Mission régionale d'autorité environnementale
Île-de-France

**Avis délibéré en date du 22 août 2019
de la Mission régionale d'autorité environnementale sur le projet
d'extension d'une installation de stockage de déchets de matériaux
de construction contenant de l'amiante implanté dans une carrière,
de la société PICHETA à Saint-Martin-du-Tertre (95)**

Fig. 3 : plan de repérage des zones nord et sud (source : dossier administratif et technique)

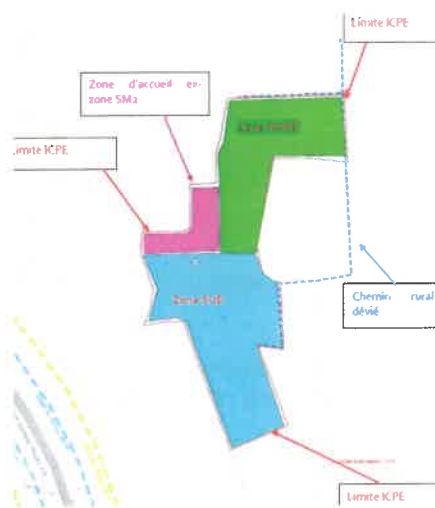
Selon l'exploitant (cf. p 21 du dossier administratif et technique), les six alvéoles » exploitées progressivement et successivement constituent également chacune des casiers dont une partie des flancs n'est pas toute hauteur.

La MRAE recommande à l'exploitant de justifier l'indépendance hydraulique de chaque alvéole définie dans le dossier administratif et technique.

Dans le cas contraire, le recollement¹² de chaque alvéole, assimilable à un casier, ne pourra avoir lieu conformément à l'article 20 de l'arrêté précité et l'exploitation de l'alvéole en cause ne pourra pas avoir lieu.

Fig 4 : coupe de principe d'un casier (source : dossier technique et administratif)

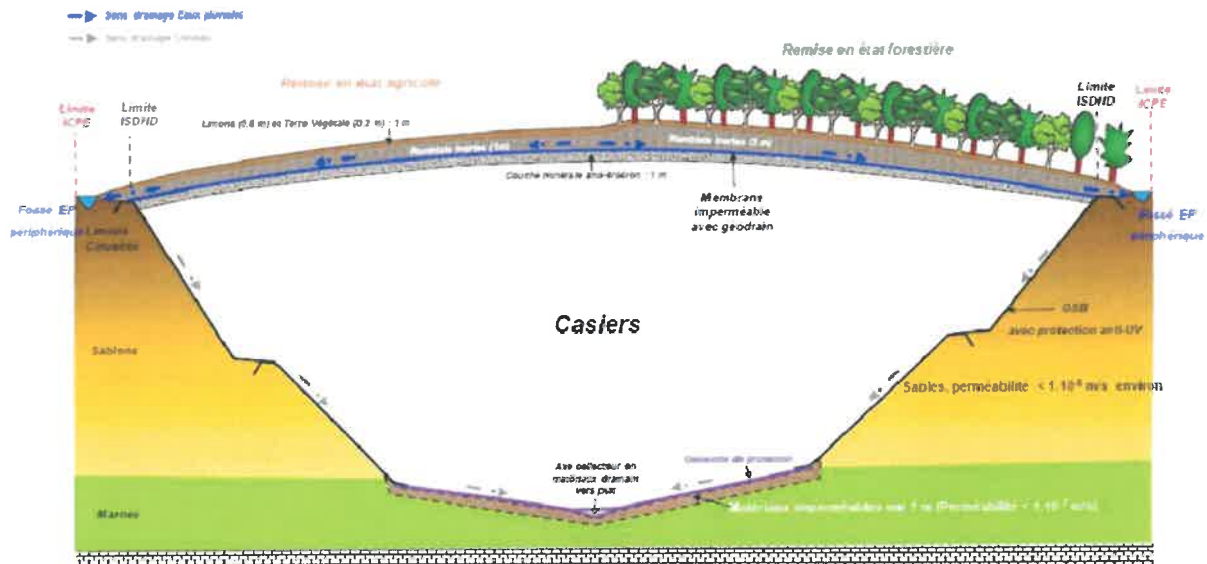
La MRAE considère que la notion de casier¹¹ au sens de l'arrêté du 15 février 2016 est mal utilisée ou à justifier.

Ainsi, la MRAE recommande à l'exploitant de compléter le dossier en indiquant que la zone nord et la zone sud forment un casier doté d'un flanc toute hauteur ayant les caractéristiques d'imperméabilité réglementaires.

Une fois son remplissage terminé, le casier est recouvert d'une couverture intermédiaire, dénommée couche minérale anti-érosion, puis d'une couche de couverture finale comprenant une membrane imperméable avec géodrain (cf. figure 4). Entre temps, les déchets d'amiante liés sont recouverts tous les jours sur le dessus d'une couche d'au moins 20 cm de matériaux ou de déchets inertes, et sur le flanc, d'une membrane étanche.

La MRAE note que le recouvrement journalier des flancs par une membrane étanche (p. 52 du dossier technique et administratif) n'est pas conforme à l'article 43 à l'arrêté du 15 février 2016. Il devra être assuré par un remblaiement complémentaire matériaux ou de déchets inertes qu'il convient de prendre en compte dans la comptabilité des volumes de déchets inertes accueillis sur le site.

La MRAe recommande à l'exploitant de prendre en compte dans le calcul du volume de déchets inertes nécessaire au recouvrement des déchets, celui nécessaire à leur recouvrement sur les flancs.

Fig. 5 : Remise en état de l'ISDND (source : plan topographique annexé)

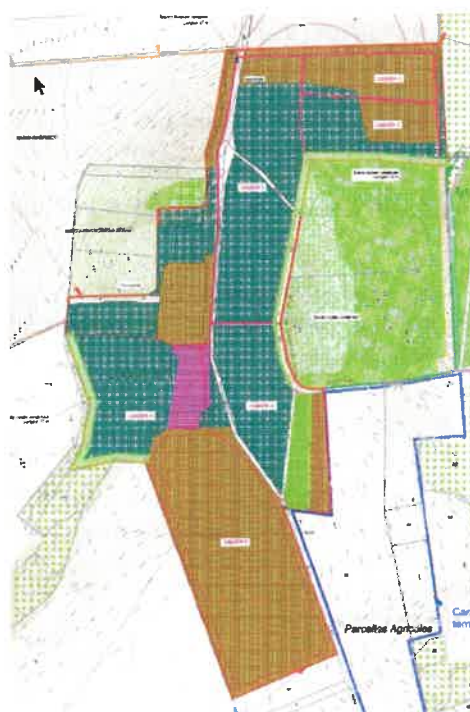
La MRAe observe que le demandeur ne justifie pas de manière détaillée la conformité de son projet aux dispositions de l'arrêté du 15 février 2016 (par ex : sous forme d'un tableau). Seules certaines dispositions sont examinées dans le dossier fourni.

La MRAe note que les conditions d'exploitation de la carrière (phasage et modelé final en zone nord modifié cf. p. 38 et 40 du dossier administratif et technique) sont modifiées par le projet.

L'étude d'impact ne rappelle pas que l'autorisation de la carrière impose une remise en état à la cote initiale de la zone. Elle précise que le projet d'ISDND modifie « légèrement » le réaménagement final de la carrière. Au nord du site, le réaménagement sera à 129 NGF contre 125 NGF, soit un rehaussement de 4 mètres, dont les justifications ne sont pas données. Une image de synthèse permet de visualiser le rendu définitif. Le pétitionnaire indique que la topographie et l'état écologique originels seront globalement respectés (cf. plan de la figure 4).

La MRAe recommande à la société PICHETA de déposer pour la carrière déjà autorisée un dossier de demande de modification conformément à l'article R. 181-46 du code de l'environnement

- **de justifier le rehaussement de 4 mètres par rapport au terrain naturel initial ;**
- **de compléter le dossier par un plan topographique de l'état initial avant l'exploitation de la carrière et des coupes de l'état initial avant exploitation de la carrière, afin de pouvoir comparer le réaménagement avant et après modification avec celui-ci.**

Fig. 6 : Localisation des captages AEP (en rouge), et sens d'écoulement de la nappe (flèches bleu pâle de part et d'autre de la ligne tiretée bleue)
(source étude d'impact – état actuel)

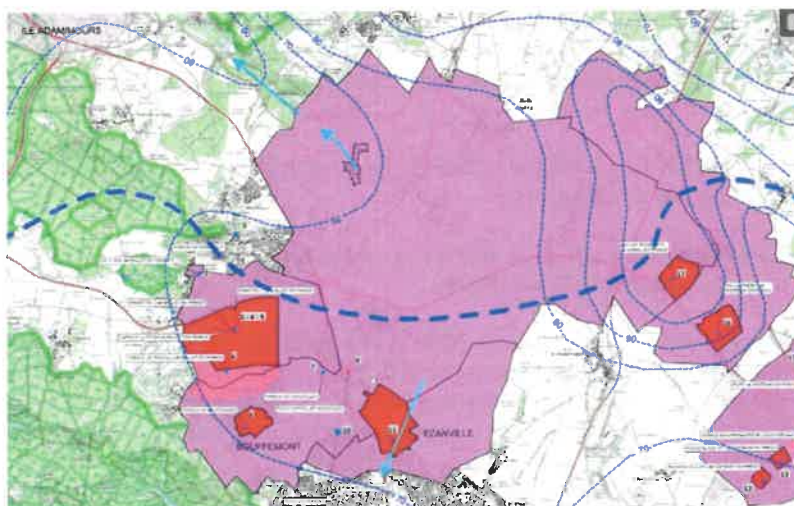
Le sens d'écoulement a été déterminé et est repris sur la figure 6. Selon le dossier, aucun des captages AEP référencés puisant dans la nappe du Lutétien/Yprésien est vulnérable au site, car ils sont en amont hydraulique,

Fig 10 : modalité de gestion séparative des eaux pluviales et des lixiviats
(p. 66 du dossier administratif et technique)

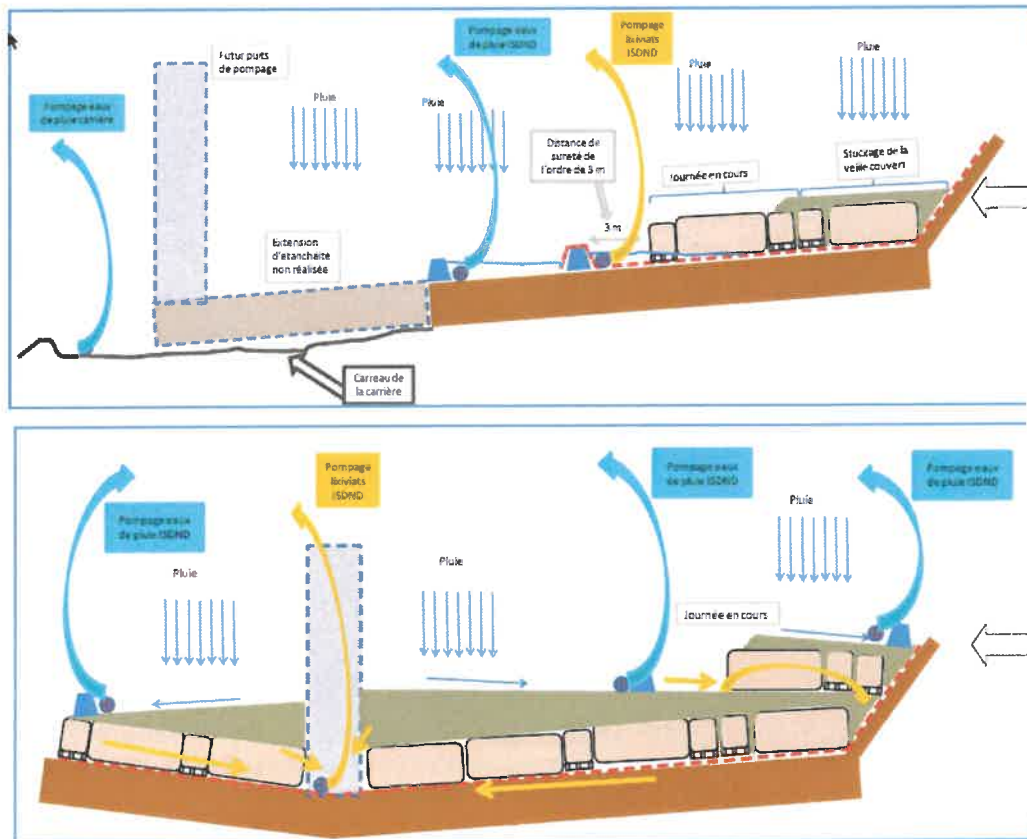
Les lixiviats pompés sont stockés par la suite dans un bassin dimensionné sur la base d'une pluie décennale et une surface d'exploitation de 4 000 m², soit 280 m³. Le fond du bassin conserve 30 cm d'eau en permanence pour éviter l'assèchement et l'envol de fibre d'amiante.
